Comité de
Citoyens pour
un
Vaudreuil Durable

Un projet socialement inacceptable

Mémoire présenté dans le cadre de la
démarche de consultation de Rio Tinto sur le
projet Vaudreuil au-delà de 2022 et son
étude d'impact.

24 octobre 2016

ANNEXE IV : PLAN DÉTAILLÉ DU SITE DE RÉSIDUS DE BAUXITE

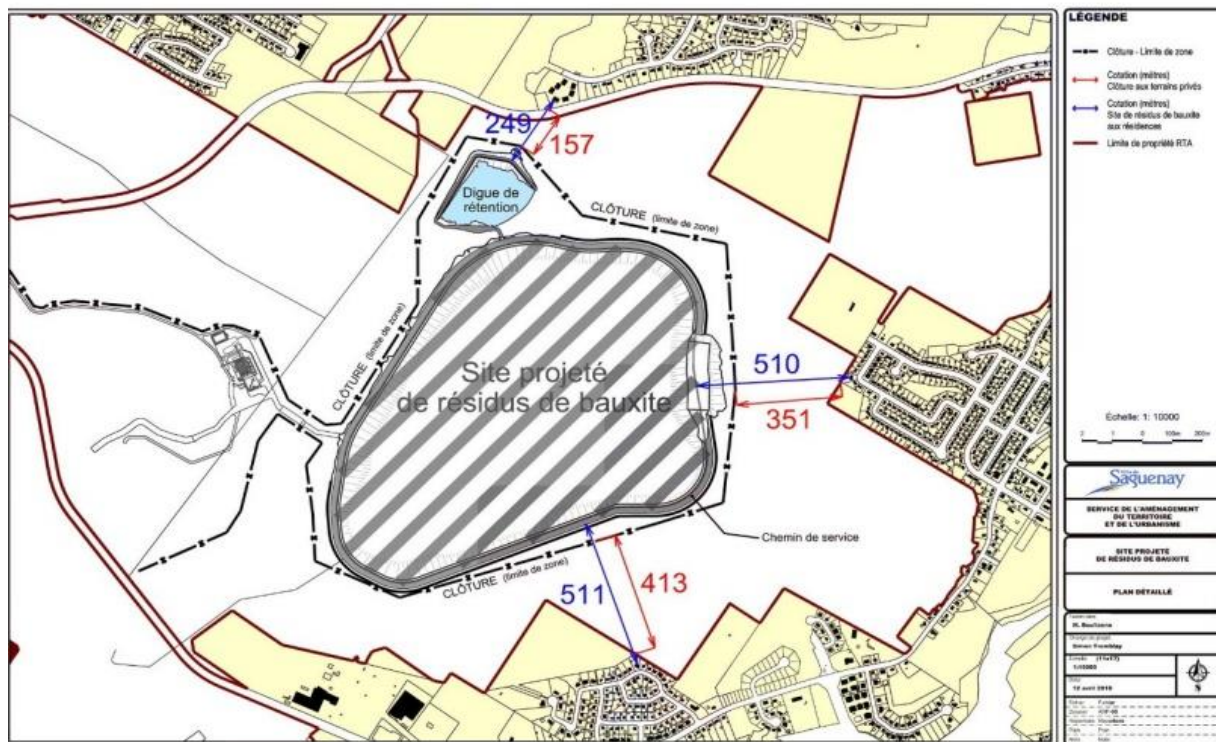
Pourquoi Rio Tinto ne respecte pas cette distance dans son projet d'implantation de site de disposition de résidus de bauxite?¹⁷

Il existe des restrictions quand on parle de résidus sous forme de «boues», mais le champ est libre quand on les assèche et qu'on les nomme «résidus miniers», comme le prévoit le projet final. Pourtant le produit a les mêmes propriétés.
